ARPAE
Agenzia regionale per la prevenzione, l'ambiente e l'energia
dell'Emilia - Romagna

Determinazione	n. DET-AMB-2026-4618 del 25/08/2026
Oggetto	DPR n. 59/2013, LR n. 13/2015 - MODIFICA NON SOSTANZIALE AUA SOCIETA' SCM GROUP SPA - CON SEDE PRODUTTIVA NEL COMUNE DI VERUCCHIO - VIA CASALE, 450. AGGIORNAMENTO DET-AMB-2022-4308 del 26/08/2022
Proposta	n. PDET-AMB-2026-4814 del 24/08/2026
Struttura/Servizio adottante	Servizio Autorizzazioni Ambientali e Energia di Rimini
Responsabile adottante	Faranghis Maria Khadivi

**OGGETTO: DPR n. 59/2013, LR n. 13/2015 - MODIFICA NON SOSTANZIALE AUA
SOCIETA' SCM GROUP SPA - CON SEDE PRODUTTIVA NEL COMUNE DI
VERUCCHIO - VIA CASALE, 450.
AGGIORNAMENTO DET-AMB-2022-4308 del 26/08/2022**

LEGENDA PIANI DI EMISSIONE

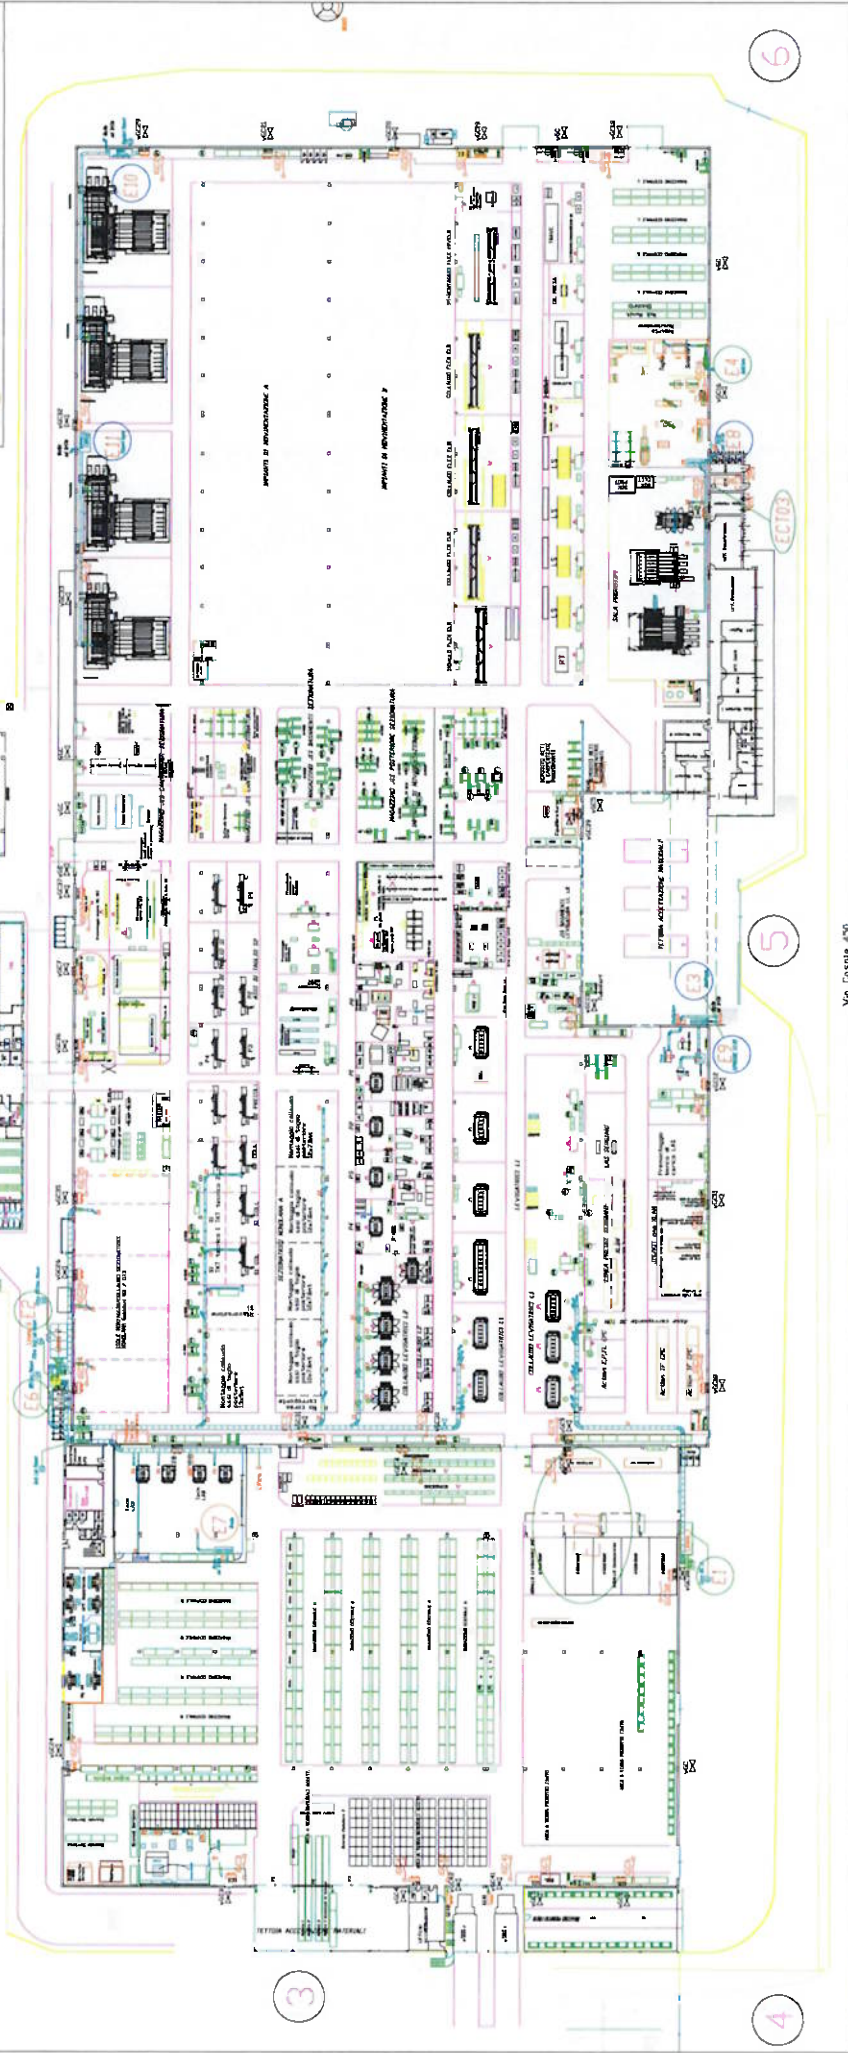
- *trasferire i punti di emissione E3, E8 e E9 in zone dello stesso stabilimento distanti 88 metri, 23 metri e 90 metri rispetto ai punti attualmente autorizzati;*
- *sostituire l'incollatrice pannelli con una levigatrice per metalli, in corrispondenza del punto di emissione E7. Da questa modifica ne consegue che non saranno più presenti le SOV ma solo le polveri.*

- di sostituire la planimetria allegata al provvedimento DET-AMB-2022-4308 del 26/08/2022 con quella allegata al presente atto;
2. qualora la società intenda installare altre macchine che prevedano l'uso di colle, come anticipato nella comunicazione di modifica non sostanziale, dovrà preventivamente inviare nuova istanza di
